Déclaration de Projet valant Mise en Compatibilité Aménagement d'un parc photovoltaïque sur la commune de Saint-Antoine-de-Breuilh

Examen conjoint

17 septembre 2025

Synthèse de l'avis de la MRAE du 19 décembre 2023

Règlement graphique avant modification :

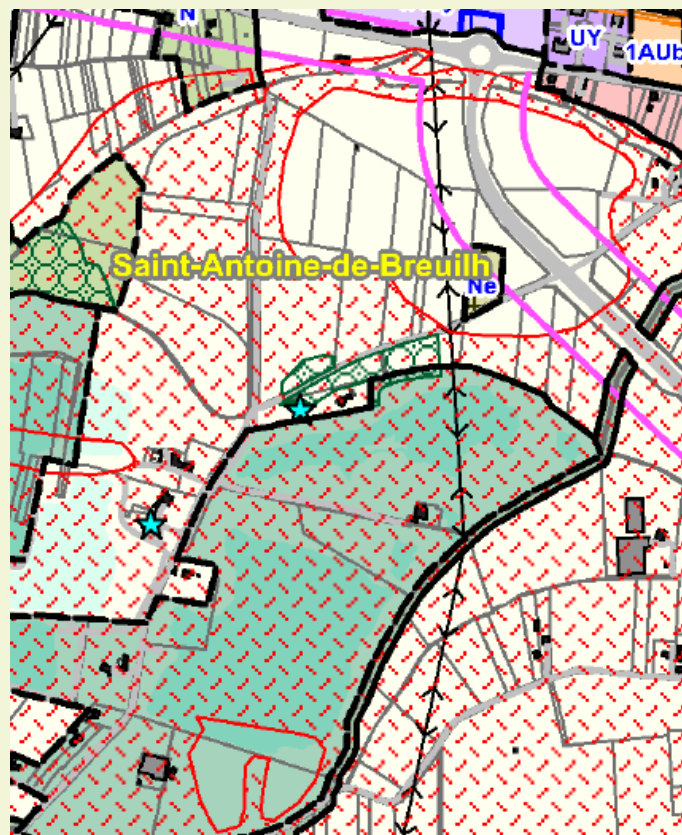
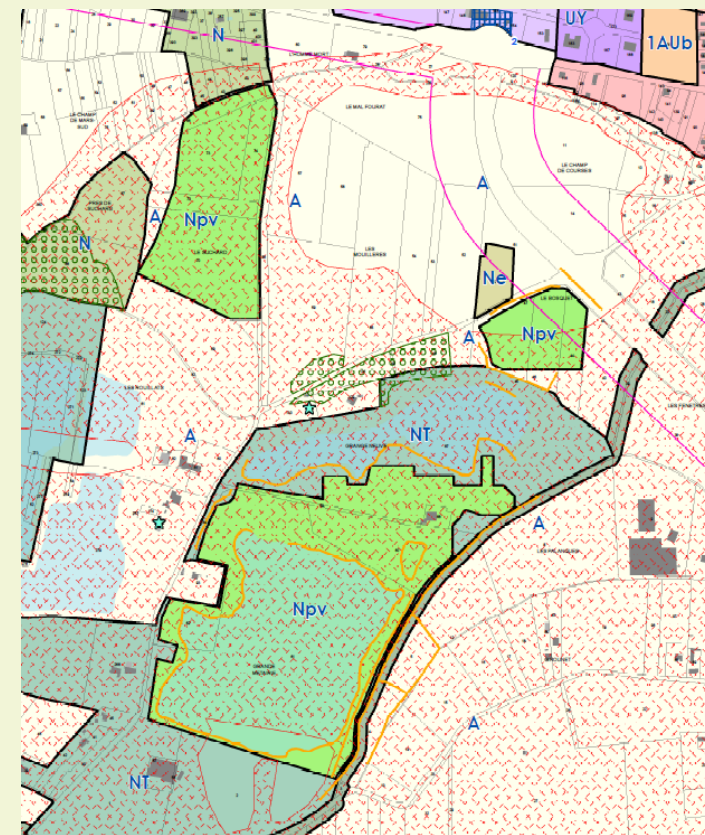
La MRAE note que le linéaire de haies à planter ou à conforter, bien qu'inscrit dans l'OAP, ne fait pas l'objet d'une protection au même titre que les haies existantes. Elle recommande d'inscrire dans le règlement le linéaire de haies à créer et à renforcer.

La MRAe recommande de renforcer les mesures de préservation des zones humides identifiées hors berges, par l'application d'une mesure de protection surfacique au titre l'article L.151-23 du Code de l'urbanisme. Ces mesures doivent pouvoir s'appuyer sur un recensement exhaustif des zones humides.

Concernant l'identification des zones humides, il est à noter que des investigations complémentaires ont été faites dans le cadre du dépôt du PC. Il est proposé de disposer des servitudes au titre de l'article L.151-23 sur certains espaces de zones humides hors berges.
= OAP + Zonage à modifier

Concernant les haies, il est proposé que du linéaire de haies soit identifié au titre de l'article L.151-19 du code de l'urbanisme, en s'appuyant notamment et en partie pour les séquences qui présentent le plus d'intérêt sur le schéma d'OAP.
= Zonage à modifier

Des investigations complémentaires ont été faites dans le cadre du dépôt du PC. Il est proposé de disposer des servitudes au titre de l'article L.151-23 sur des espaces hors berges.
= OAP + Zonage à modifier

Figure 24 : Variantes envisagées et solution retenue

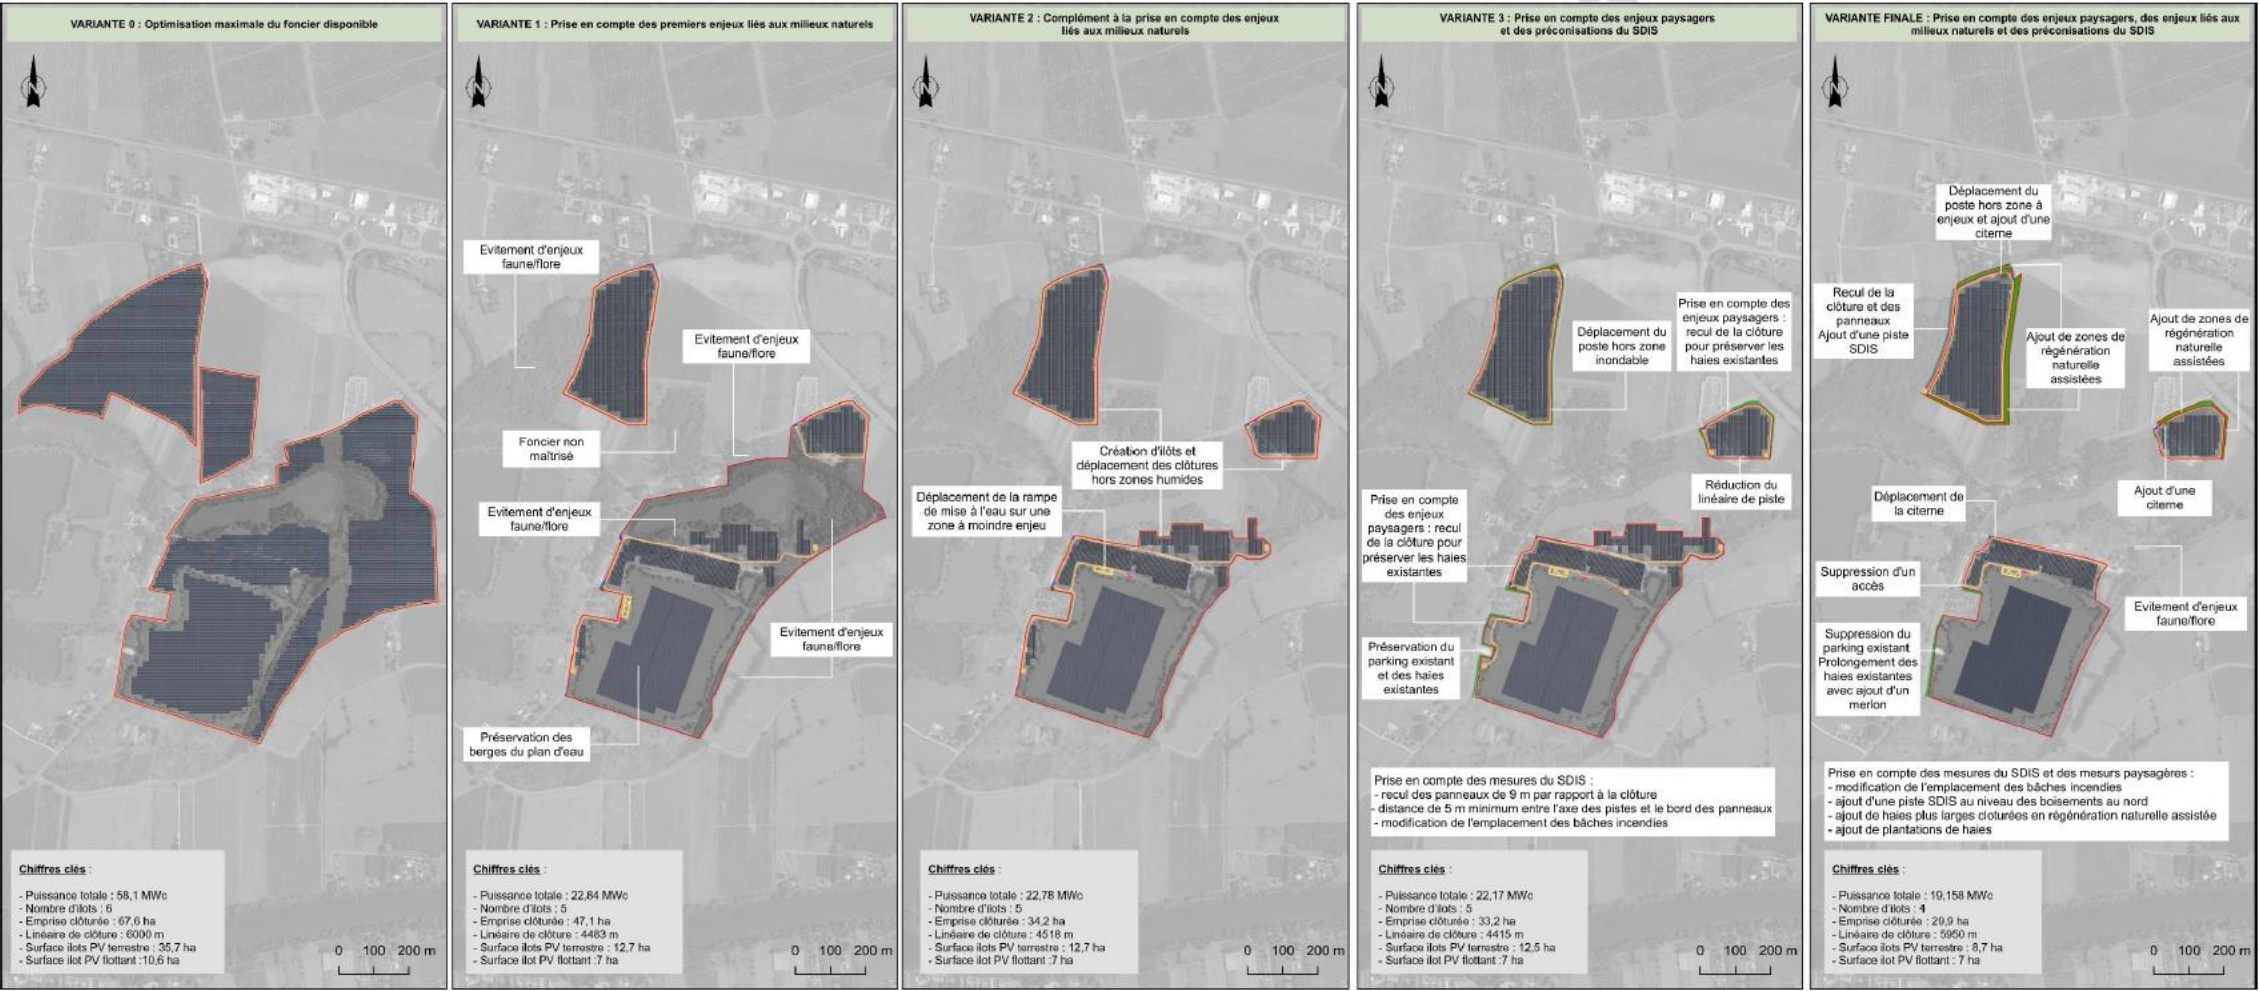
La MRAe recommande de compléter la protection des milieux à enjeux situés à proximité des secteurs Npv.

La MRAe recommande de traduire réglementairement le maintien des haies et formations arbustives dans les OLD et de préciser les incidences induites du projet de mise en compatibilité sur les habitats d'espèces.

Le travail complémentaire mené lors du dépôt de PC a déjà permis d'éviter d'autres milieux ou espèces sensibles. La dernière variante dans l'étude d'impact permet de montrer les évitements supplémentaires réalisés.
